# “Pešia lávka ponad cestu 1/21 v Giraltovciach”

vyhlásená študentská architektonická súťaž

# Otázky

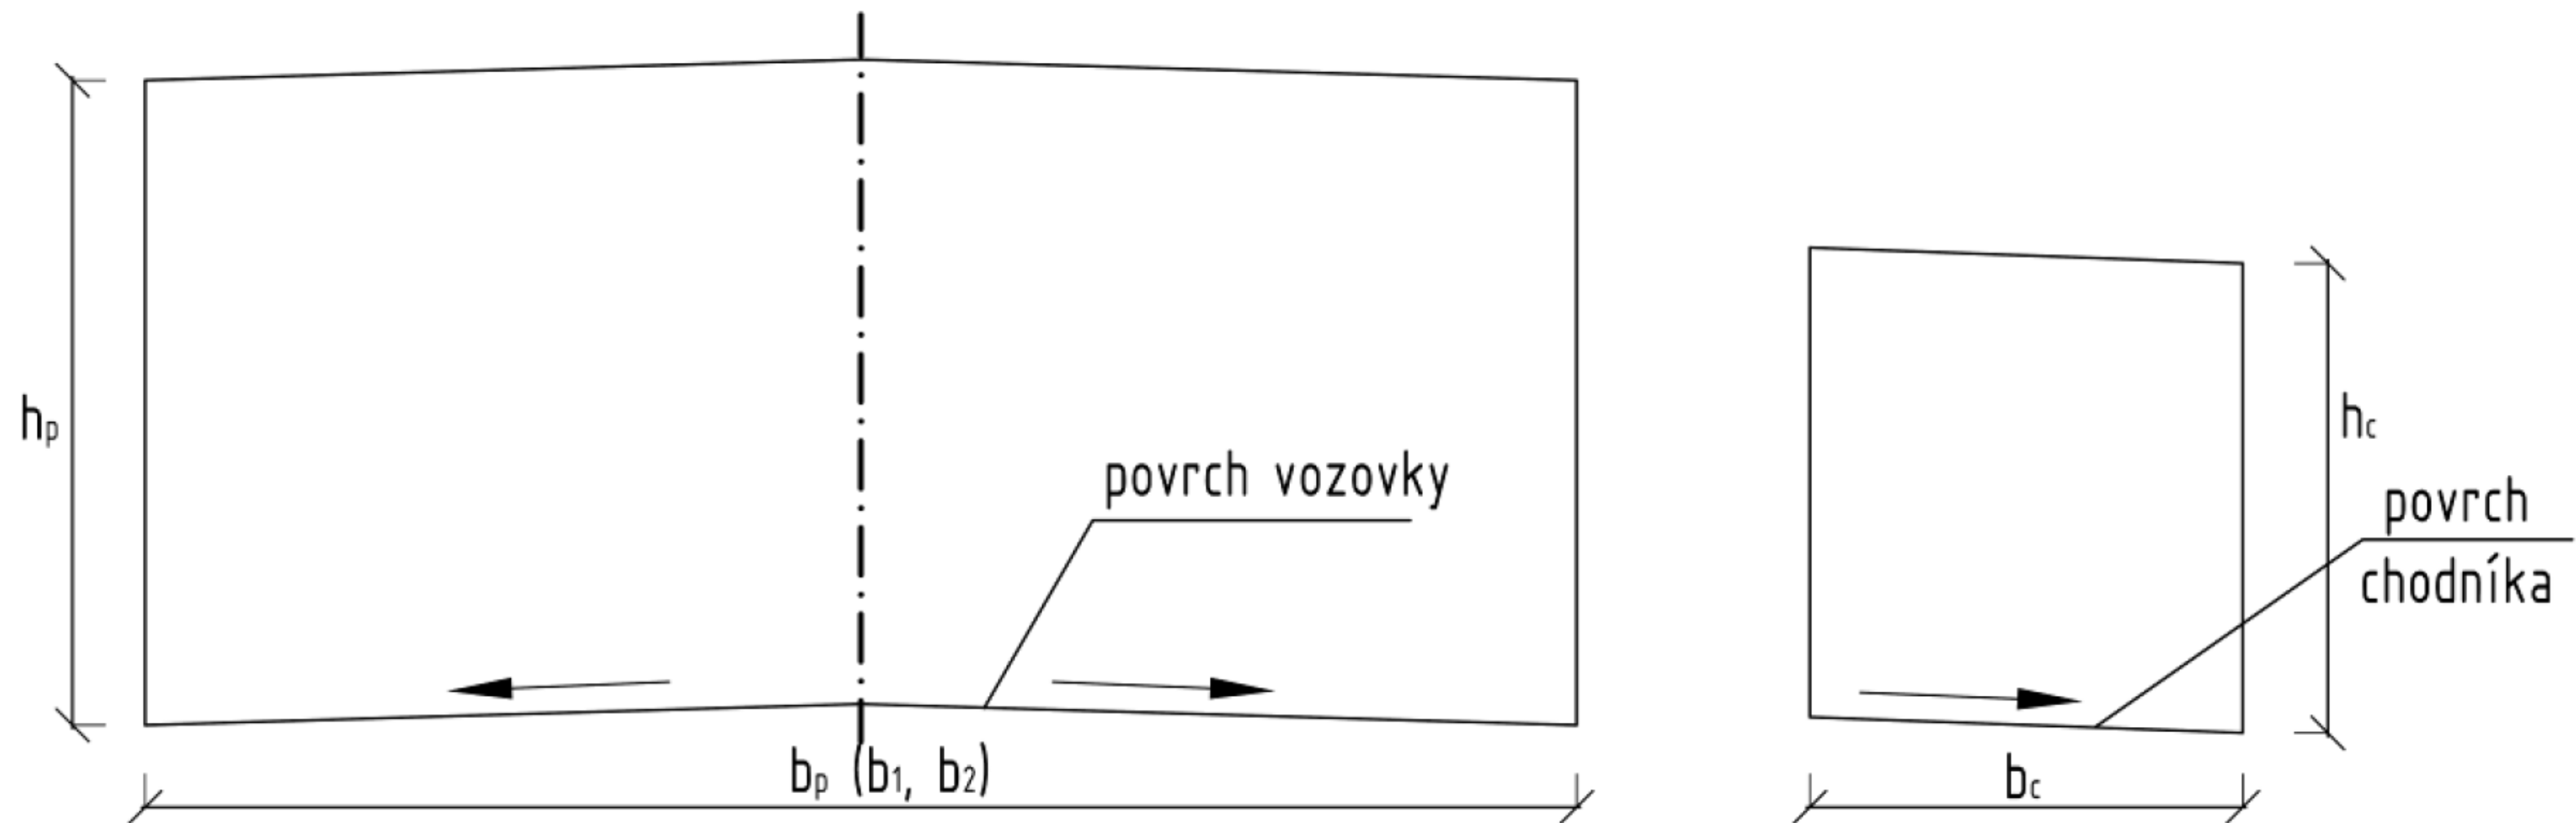
# Aká je minimálna výška priechodného prierezu pod lávkou?

(otázka z poroty)

**$h_p$  - výška priechodného prierezu - pri diaľniciach, rýchlostných cestách a cestách I. a II. triedy - 4,80 m**

**$h_c$  - výška priechodného prierezu pre chodcov alebo cyklistov - 2,50 m**
